Título: Relatório de Consulta Pública
Central Solar Fotovoltaica do Carregado

Autoria: Agência Portuguesa do Ambiente
Departamento de Comunicação e Cidadania
Ambiental
Divisão de Cidadania Ambiental
Rita Cardoso

Data: março de 2021

ASSUNTO: Projeto “Central Fotovoltaica do Carregado” - AIA 3371

Figura 2 – Mapa das centrais solares já licenciadas nos concelhos de Alenquer e da Azambuja e noutros concelhos próximos.

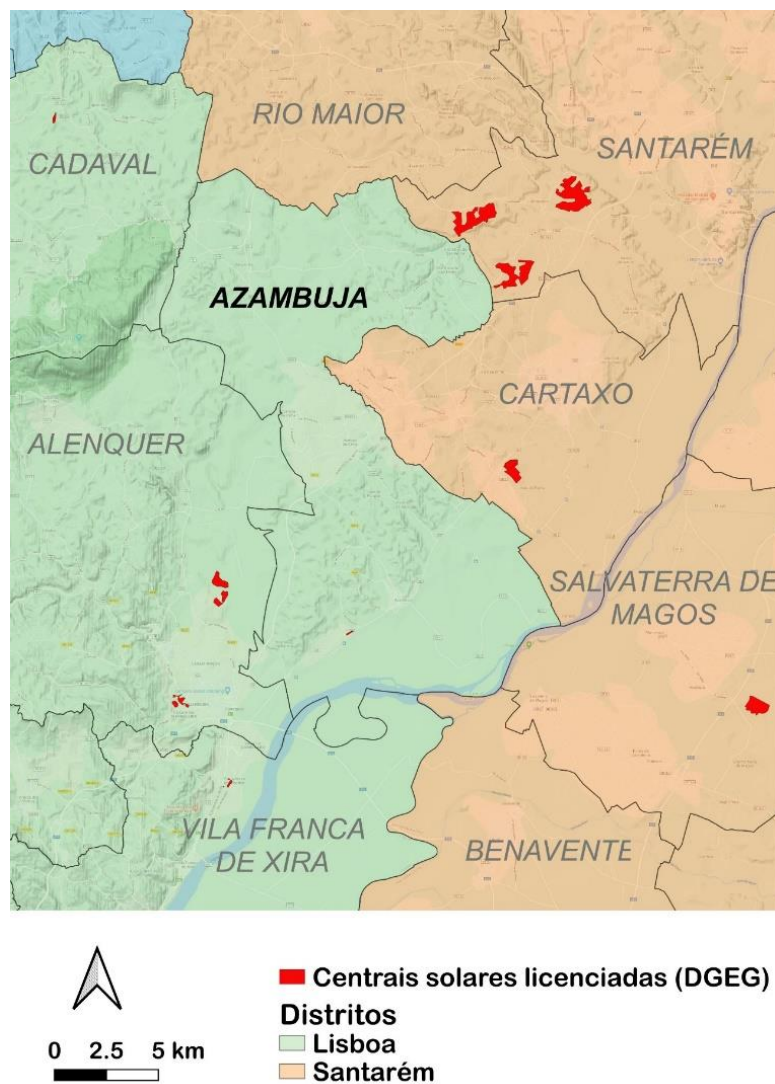
Nos concelhos de Alenquer e da Azambuja encontram-se, à data da emissão deste parecer, **diversos** projetos de instalação de centrais fotovoltaicas num processo de consulta pública. Para além do projeto em análise, outros dois projetos estiveram recentemente abertos à consulta pública os projetos *Centrais Fotovoltaicas de Rio Maior e de Torre Bela*, e *LMAT de Ligação* e a *Central*

Solar Fotovoltaica da Cerca. De notar, que são também projetos de dimensão apreciável (139 ha e 103 ha, ambos de 200 MWp). Acresce, que também em consulta pública (em fase de análise ou de conclusão), estão outros nove projetos de instalação de centrais fotovoltaicas nos concelhos limítrofes (Cartaxo, Vila Franca de Xira, Santarém, Salvaterra de Magos e Benavente), alguns deles de grande dimensão (e.g., Parque Solar Escalabis, 200 MWp). De referir ainda que nestes concelhos limítrofes já estão licenciados diversos parques solares, alguns deles muito próximos dos limites do concelho da Azambuja (e.g., Alfoigemel, Encarnado) (ver figura 2). Para além dos 12 projetos de centrais fotovoltaicas acima mencionados, existem outros projetos que deverão entrar em consulta pública a breve trecho, não nos sendo possível quantificar os mesmos nem ter uma ideia clara da sua magnitude. Um exemplo a salientar é o da central fotovoltaica da iberdrola, outro projeto de dimensão considerável e imediatamente adjacente ao projeto aqui analisado (ver figura 3).

Figura 3 – Esta figura apresentada no relatório síntese (figura 105), ilustra a ocupação da várzea da Ota pelas áreas do projeto fotovoltaico da Cerca (a vermelho, em cima) e do projeto fotovoltaico da Iberdrola (a verde).

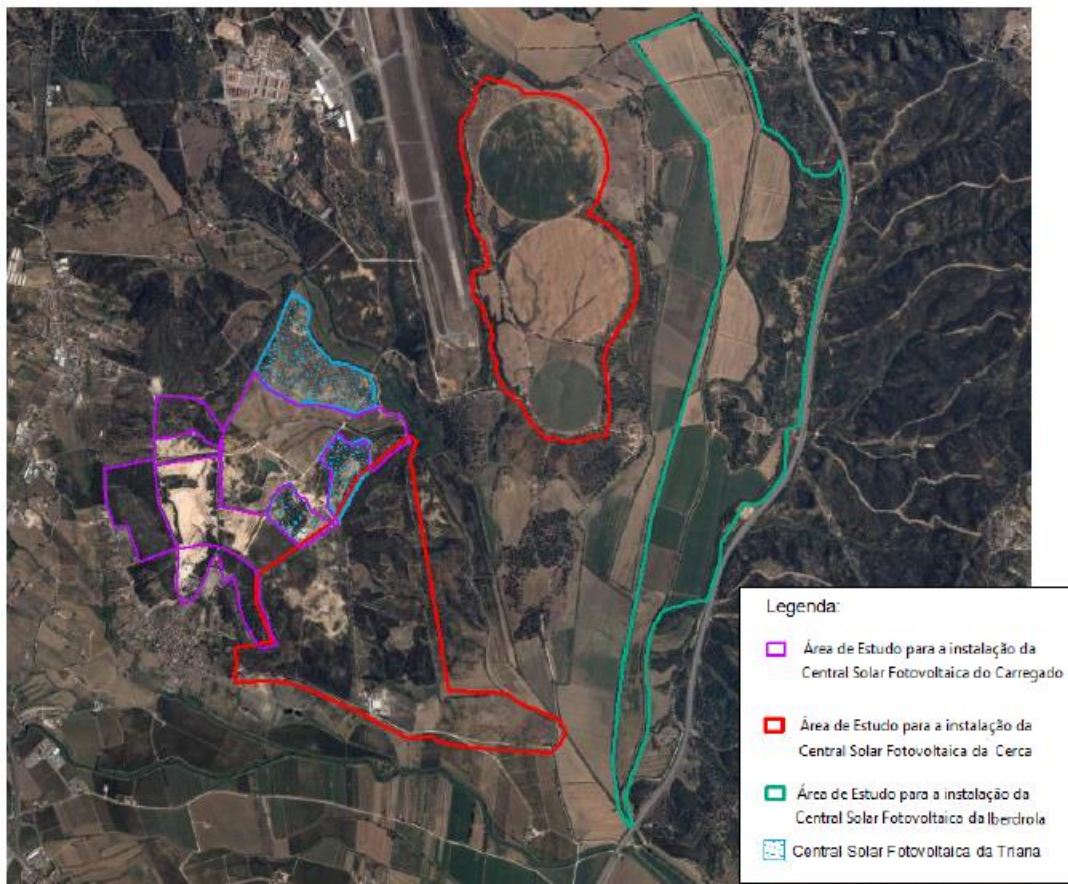
Neste EIA, a avaliação de impactes cumulativos decorrentes de outros projetos similares existentes na região está restringida à área de implantação do projeto e ignora outros projetos (instalados e por instalar na região):

“Assim, sendo, à data de realização do presente Relatório Síntese temos conhecimento da existência de uma Central Solar Fotovoltaica da Triana já licenciada (data da licença 2019/03/07), anexa à área de implantação do presente projeto e a pretensão de instalação de mais duas centrais Fotovoltaicas (Figura 105).”

“Relativamente aos impactes cumulativos decorrentes da implantação do presente projeto sobre as comunidades faunísticas poderá ocorrer deslocação para outros locais na envolvente, considerando-se a existência de comportamentos de competição de território e/ou de alimento intra-espécies ou inter-espécies. A migração para zonas adjacentes ocorrerá logo a seguir ao início dos trabalhos, prevendo-se que as espécies animais ocuparão as áreas nas proximidades das áreas de implantação dos projetos.”

- É assumido que as comunidades faunísticas se deslocarão para áreas adjacentes às dos projetos, o que não é realista para todos os grupos de fauna e levanta novamente a questão de existirem diversos projetos instalados, ou em vias de serem instalados, na região. Este impacto deveria ser analisado considerando a perda de habitat sob o efeito cumulativo dos vários projetos.

Figura 4 – Esta figura apresentada no relatório síntese (figura 104), ilustra a ocupação de área classificada como RAN (a amarelo) pela linha elétrica do projeto da central fotovoltaica do Carregado.

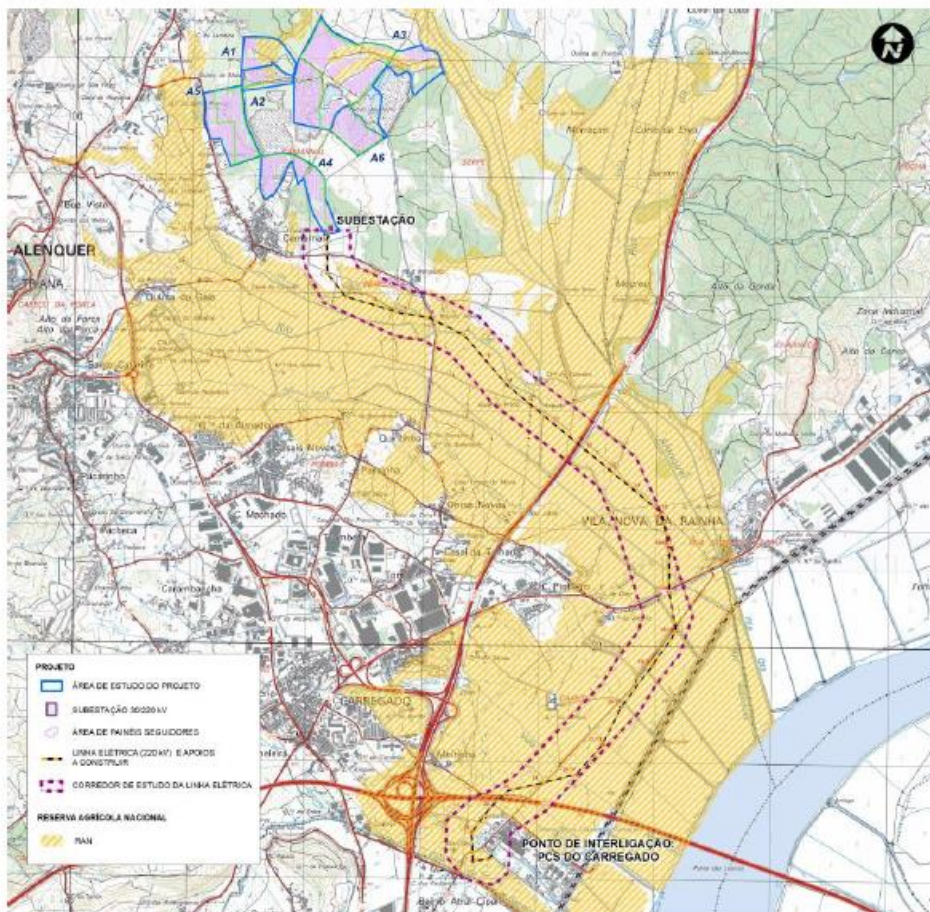
A área de implantação da Central Fotovoltaica do Carregado, e respetivas linhas elétricas não estão inseridas numa área classificada para a avifauna, nomeadamente áreas classificadas da Rede Natura 2000 (Zonas de Proteção Especial) ou IBAs (Áreas Importantes para as Aves, do inglês *Important Bird Areas*). A ZPE (e também IBA) mais próxima é a do Estuário do Tejo (ZPE012), localizada a cerca de 12km. No entanto, uma parte significativa da área de implantação do projeto está classificada como Reserva Ecológica Nacional (REN) e como Reserva Agrícola Nacional (RAN), que deveriam ser condicionantes do projeto. A REN integra o conjunto das áreas que, pelo valor e sensibilidade ecológicos ou pela exposição e suscetibilidade perante riscos naturais, são objeto de proteção especial. Já a RAN engloba o conjunto das áreas que, em termos agroclimáticos, geomorfológicos e pedológicos, apresentam maior aptidão para a atividade agrícola. De referir que

a RAN será sobretudo afetada pela linha elétrica que atravessa quase exclusivamente área classificada como RAN (figura 4).
